**AVIS RELATIF À LA PROTECTION
CONTRE LES EVENTUELS EFFETS NOCIFS ET NUISANCES
PROVOQUÉS PAR LES RAYONNEMENTS NON IONISANTS
GÉNÉRÉS PAR DES ANTENNES ÉMETTRICES STATIONNAIRES**

Commune : DOUR - Exploitant : TELENET GROUP

Référence exploitant : HT1760A

Rapport n° 1781 / 2024

Figure 1 : Vue en plan des lieux de séjour et des points de contrôle

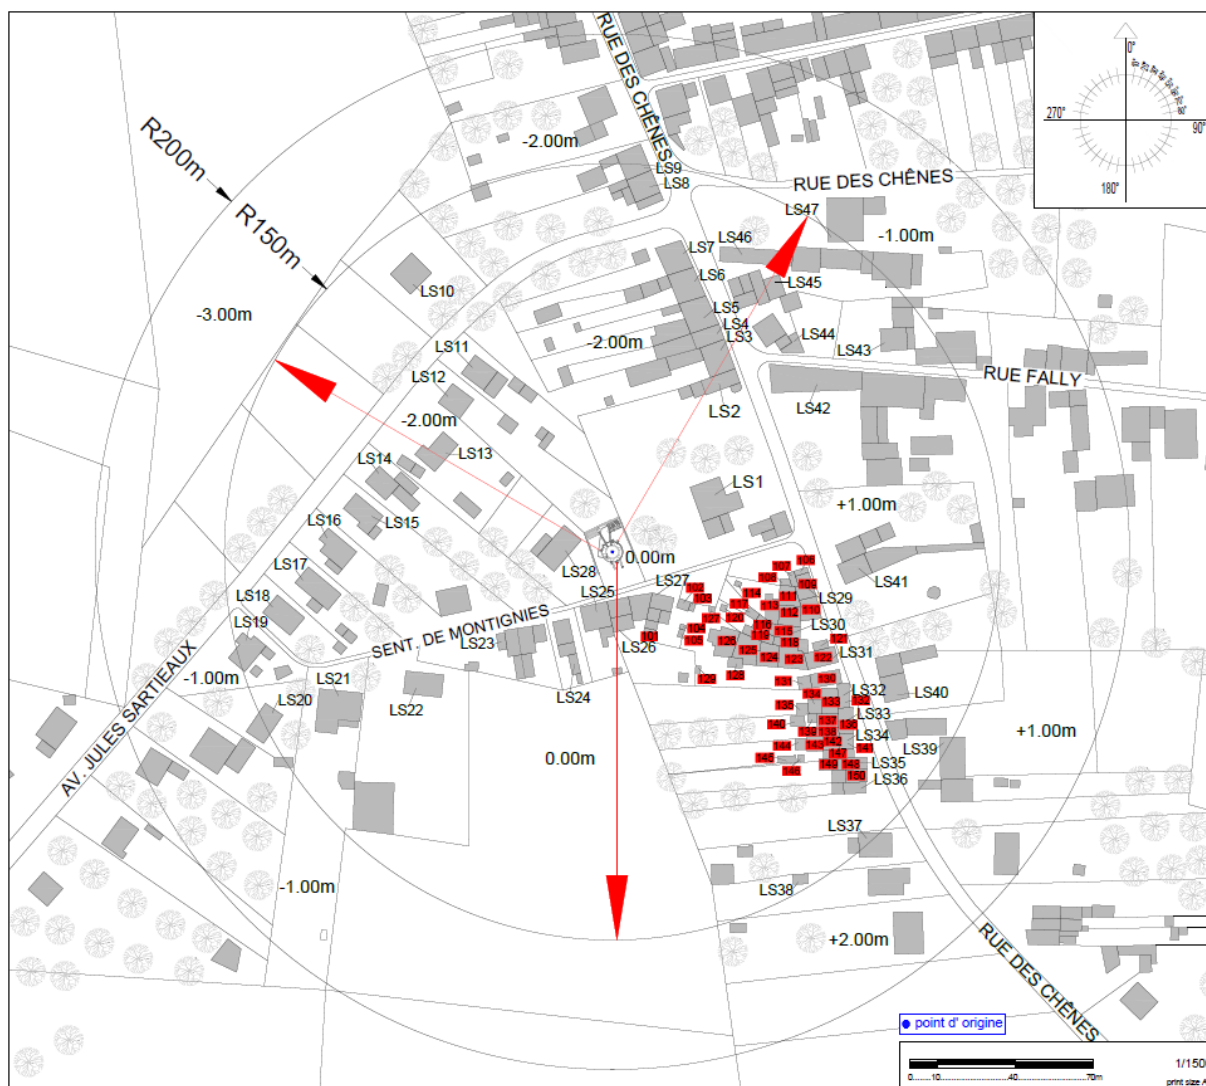
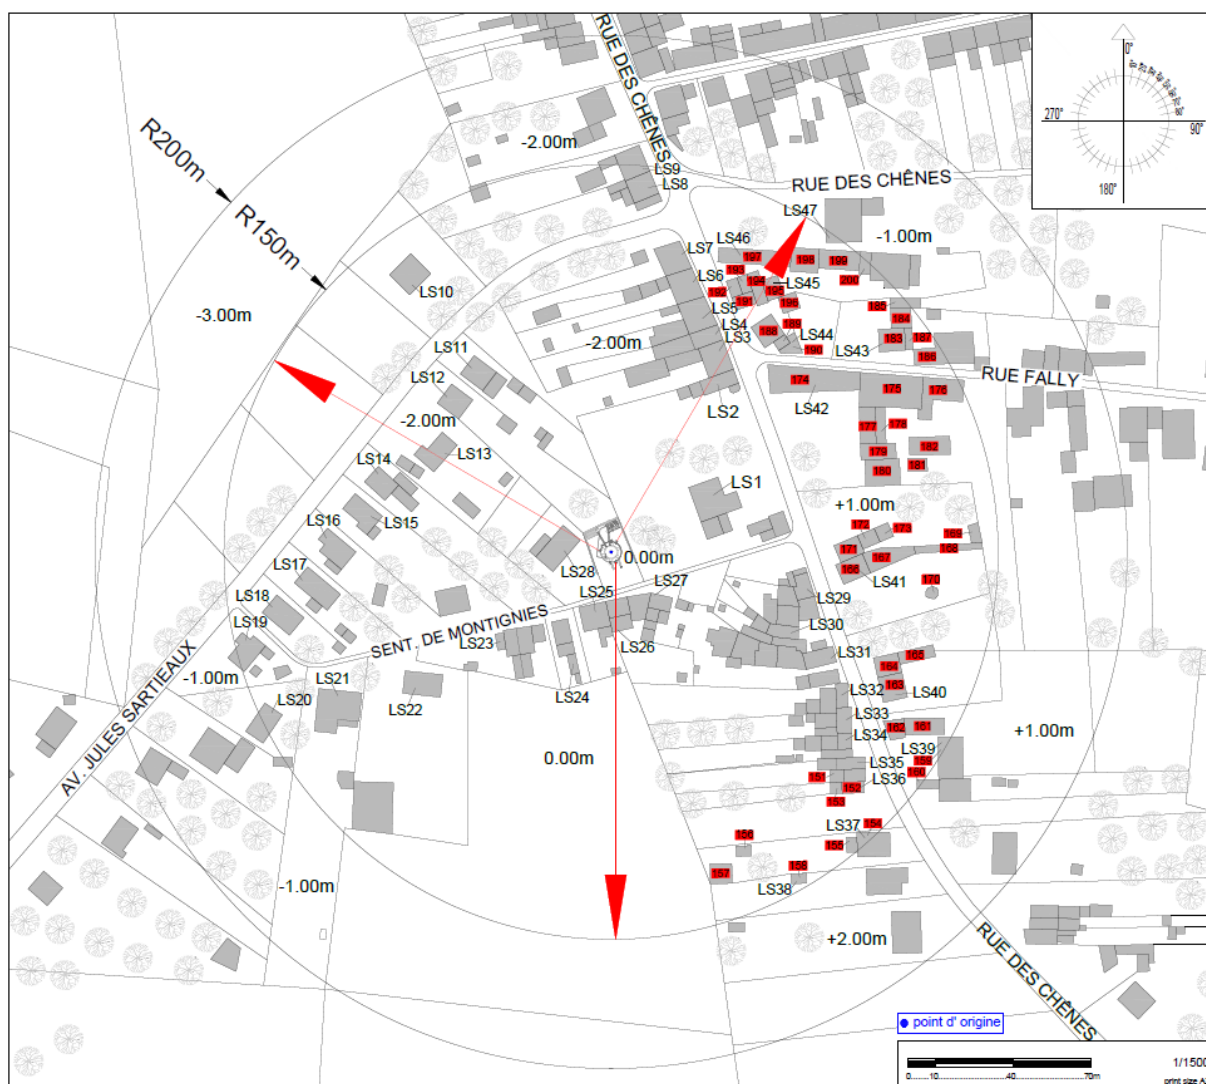
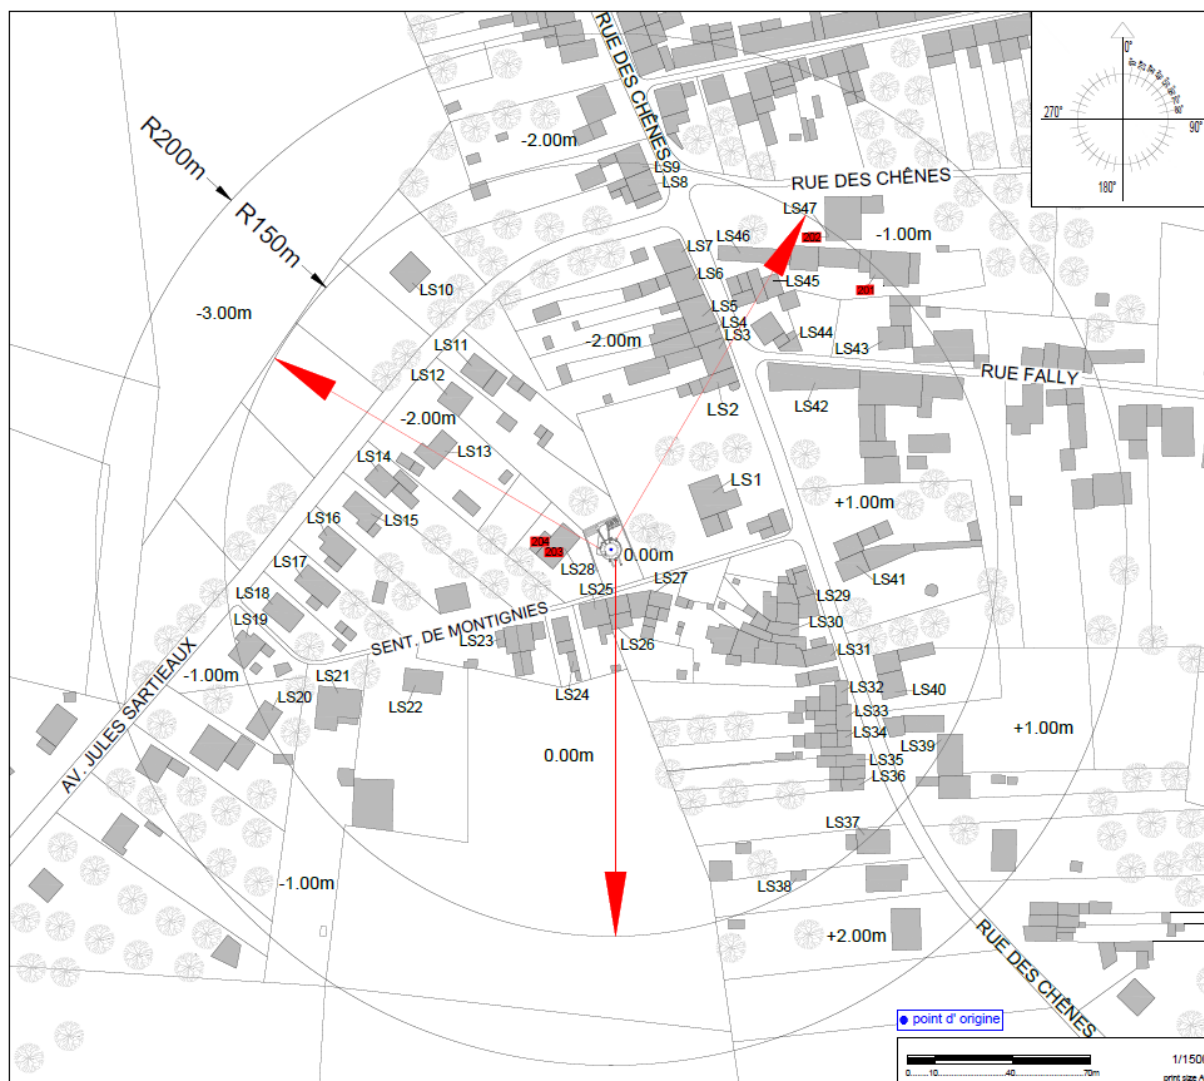
Les fréquences d'émission, la puissance rayonnée par chacune des antennes et leur gain permettent de déterminer le rayon de la zone à analyser. Tout dépassement de la limite par installation est exclu en dehors de cette zone. Le tableau 2 reprend les 35 LS² pour lesquels l'indice d'exposition est le plus élevé. Les différentes colonnes indiquent :

- le numéro du point de contrôle repris sur un des plans de la figure 1;
- le numéro du LS dans lequel se trouve le point de contrôle de la 1^{ère} colonne ;
- l'atténuation d'obstacle prise en compte pour le calcul de l'indice d'exposition dans le LS ;
- le résultat du calcul de l'indice d'exposition.

N° point de contrôle	LS	Atténuation (dB)	Indice d'exposition relatif à la limite par installation IE_i
48	LS13	3,0	0,971
9	LS2	3,0	0,931
10	LS2	3,0	0,909
50	LS13	3,0	0,863
7	LS2	3,0	0,857
13	LS3	3,0	0,834
12	LS3	3,0	0,833
8	LS2	3,0	0,798
54	LS14	3,0	0,789
55	LS14	3,0	0,775
96	LS26	3,0	0,771
49	LS13	3,0	0,761
16	LS4	3,0	0,757
11	LS3	3,0	0,745
41	LS11	3,0	0,740
46	LS12	3,0	0,740
79	LS23	3,0	0,739
42	LS11	3,0	0,736
47	LS12	3,0	0,735
43	LS11	3,0	0,718
15	LS4	3,0	0,669
83	LS23	3,0	0,652
53	LS14	3,0	0,647
17	LS4	3,0	0,644
19	LS5	3,0	0,643
40	LS11	3,0	0,641
52	LS13	3,0	0,574
18	LS5	3,0	0,573
20	LS5	3,0	0,537
21	LS5	3,0	0,530
56	LS15	3,0	0,508
57	LS15	3,0	0,505
189	LS44	3,0	0,500
82	LS23	3,0	0,486
23	LS6	3,0	0,485

En ce qui concerne les antennes de l'installation mentionnées dans le tableau 1, la distance maximale à laquelle la limite pourrait être atteinte, à l'extérieur, est égale à 123,5 m. S'il n'y a pas de LS à une distance inférieure, les antennes respectent forcément la limite d'immission.

Dans le cas des LS situés à l'intérieur des bâtiments, une atténuation d'obstacle est prise en compte et il en résulte que la distance maximale à laquelle la limite pourrait être atteinte se réduit à 87,4 m.

Figure 2 : Vue en plan des installations d’antennes dans un rayon de 300 mètres autour de l’installation faisant l’objet de la demande d’avis

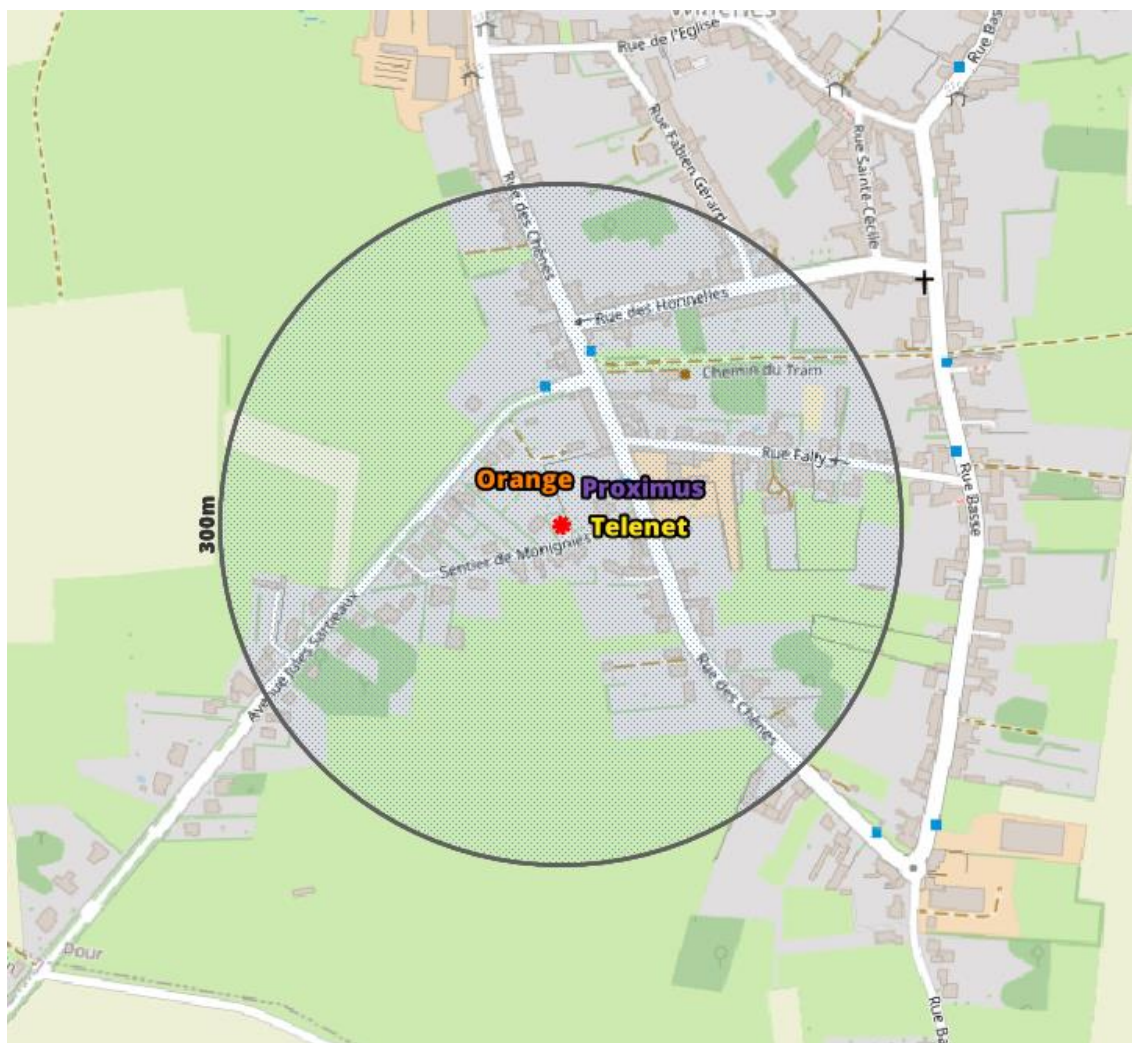
Le plan en projection verticale de la figure 2 indique la localisation des installations d'antennes émettrices stationnaires visées par le décret et situées dans un rayon de 300 mètres autour de l'installation référencée dans le paragraphe 2 et localisée au centre du cercle. Les données de localisation de ces antennes et les avis correspondant sont accessibles via le cadastre en ligne des antennes émettrices stationnaires⁶. Les installations prises en compte dans l'évaluation du respect de la limite cumulative sont les installations d'antennes émettrices déclarées en service par l'exploitant à la date du présent avis, à l'exception de l'installation référencée dans le paragraphe 2 et éventuellement d'autres installations ayant fait l'objet d'une demande d'avis à la même date et qui sont situées à l'intérieur de la zone de 300 mètres de rayon.

- il y a au plus 4 installations d'antennes émettrices stationnaires présentes dans la zone d'évaluation de 300 mètres de rayon représentée dans la figure 2, y inclus l'installation référencée dans le paragraphe 2 : la limite cumulative définie à l'article 4, §2 du décret est nécessairement respectée dans les lieux de séjour à l'intérieur de la zone d'évaluation de 300 mètres de rayon ;

- b) il y a exactement 5 installations d'antennes émettrices stationnaires présentes dans la zone d'évaluation de 300 mètres de rayon représentée dans la figure 2, y inclus l'installation référencée dans le paragraphe 2 et il existe, pour 3 ou 4 de ces installations, un avis attestant le respect de la limite abrogée de 3 V/m : la limite cumulative définie à l'article 4, §2 du décret est nécessairement respectée dans les lieux de séjour à l'intérieur de la zone d'évaluation de 300 mètres de rayon ;

- c) dans tous les autres cas, il a été vérifié que la limite cumulative définie à l'article 4, §2 du décret n'est pas dépassée dans les lieux de séjour sur base du nombre d'installations localisées dans la zone d'évaluation de 300 mètres de rayon représentée dans la figure 2, de leur localisation ainsi que des données inscrites dans la figure 1 et au paragraphe 4 du présent avis et dans les avis attestant le respect de la limite par installation ou de la limite abrogée de 3 V/m relatifs aux autres installations reprises dans la figure 2.

Compte tenu des considérations ci-dessus, il apparaît que l'intensité du rayonnement électromagnétique généré, dans les lieux de séjour situés dans un rayon de 300 mètres autour de l'installation référencée dans le paragraphe 2, par l'ensemble des antennes émettrices stationnaires de l'ensemble des exploitants du même site d'antennes émettrices stationnaires respecte la limite fixée à l'article 4, § 2 du décret.
